Allgemeiner Deutscher
Fahrrad-Club Dresden e.V.

7. Januar 2024

Verkehrsbaumaßnahme „Ausbau Königsbrücker Straße von Stauffenbergallee inklusive Knotenpunkt bis südlich Fabricestraße“ (V2272/18) - Stellungnahme zum Änderungsantrag des Oberbürgermeisters

Abb. 1: max. Wartezeit gemäß V2272/18

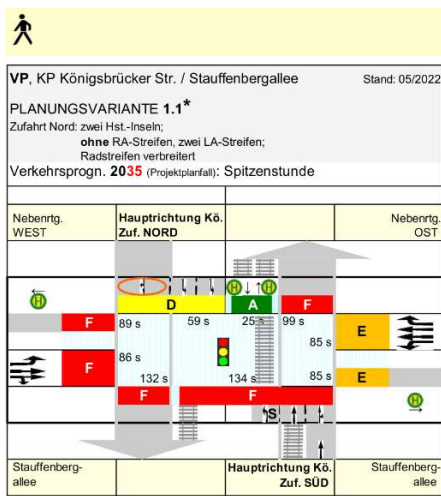
die Ihnen vorliegende Planung enthält leider neben mehreren problematischen Stellen für den Radverkehr insbesondere auch eine maximale Querungszeit für Fußgänger von bis zu siebeneinhalb Minuten (441 Sekunden), ein schwerwiegender Planungsmangel, der zum Ziel der Verbesserung der Verkehrsverhältnisse und der Förderung des Umweltverbunds an diesem Knoten im krassen Widerspruch steht.

Abb. 2: Anbindung künftiger Radschnellweg Dammsweg

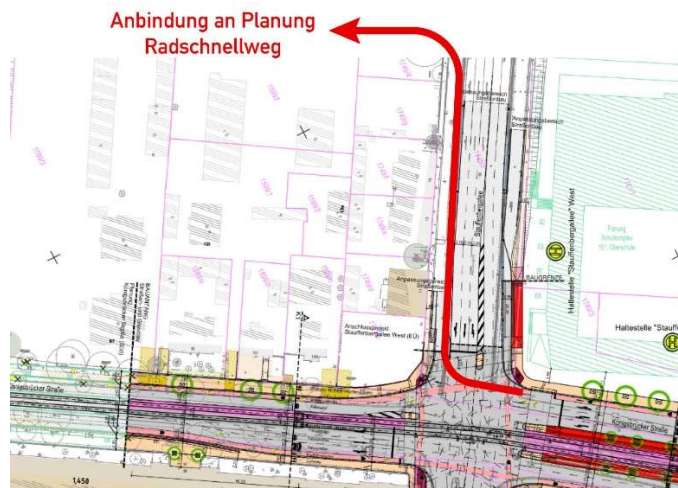
- Für den Radverkehr ist die direkte Erreichbarkeit des Dammwegs von Norden (künftige Radschnellverbindung!) in Richtung Bahnhof Dresden - Neustadt nicht berücksichtigt worden (siehe Abb. 2).

Abb. 3: Konflikt: Kfz überfahren Radfahrstreifen

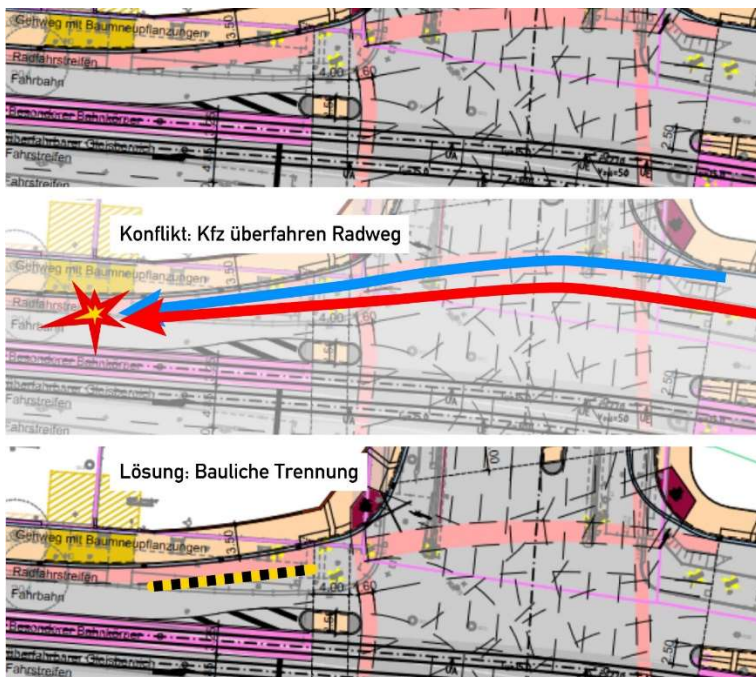
- Der aus der nördlichen Königsbrücker Straße kommende motorisierte Verkehr wird Richtung Süden so verschwenkt, dass ein erheblicher Anteil der Fahrzeuge über den Radfahrstreifen fahren werden. In Dresden sind mehrere Stellen bekannt, an denen ungeschützte Radinfrastruktur überfahren wird (bspw. Knoten Weißeritzstraße / Schäferstraße aus Fahrtrichtung Nord). Um das gefährliche Überfahren zu verhindern und das Abdrängen von Radfahrern durch den MIV sowie Kollisionen zu vermeiden, sollte am Knotenarm der Königsbrücker / Süd im Kreuzungsbereich eine bauliche Trennung in Form von Pollern oder einem Bord als Überfahrerschutz errichtet werden (siehe Abb. 3).

Abb. 4: Tatsächliche Verkehrsentwicklung (Quelle: Themenstadtplan) und die herangezogene Prognose 2035

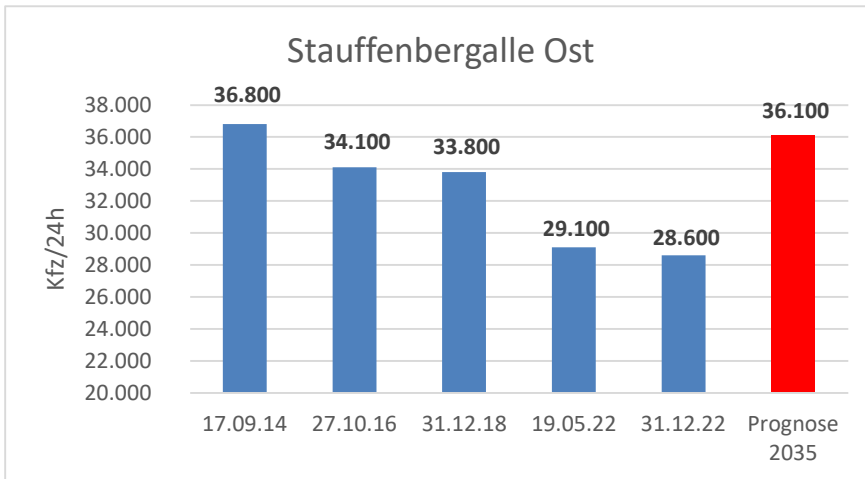
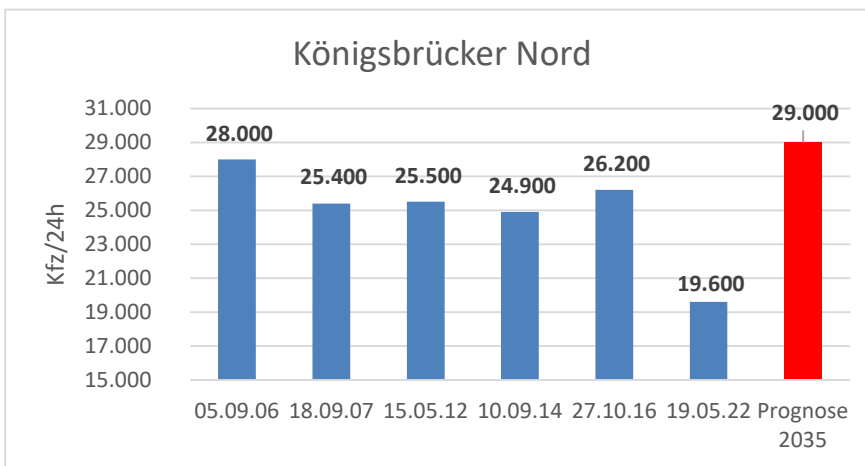
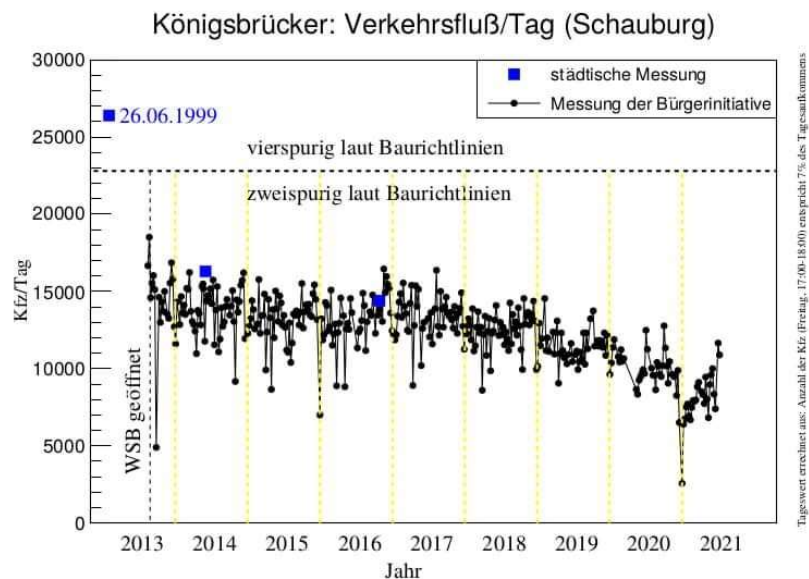
- Die Planung basiert auf erkennbar zu hohen Annahmen, was die Kfz-Verkehrsbelastung betrifft. Für die Knotenarme Stauffenbergallee Ost und Königsbrücker Str. Nord sind im Themenstadtplan Verkehrsdaten der Landeshauptstadt Dresden veröffentlicht, die innerhalb der letzten 10-15 Jahre in eine andere Richtung deuten (siehe Abb. 4 und Abb. 5). Für den Knotenarm Königsbrücker/Nord wird mit einem Verkehr von ca. 50% über dem Stand 2022 gerechnet. Das halten wir nicht für seriös. Leider stehen uns für die Stauffenbergallee/West und die Königsbrücker/Süd im Themenstadtplan nur veraltete DTV-Daten zur Verfügung.

Wir empfehlen dringend, eine neue Variante mit geändertem Planungsauftrag zu beauftragen: Insbesondere sollten die Belange der nichtmotorisierten Verkehrsarten mindestens dieselbe Priorität bekommen, wie aktuell für die motorisierten Verkehrsarten. Außerdem soll die für die Bemessung herangezogene Verkehrsprognose in Einklang mit dem Stadtratsbeschluss zur Mobilitätsentwicklung gebracht werden.
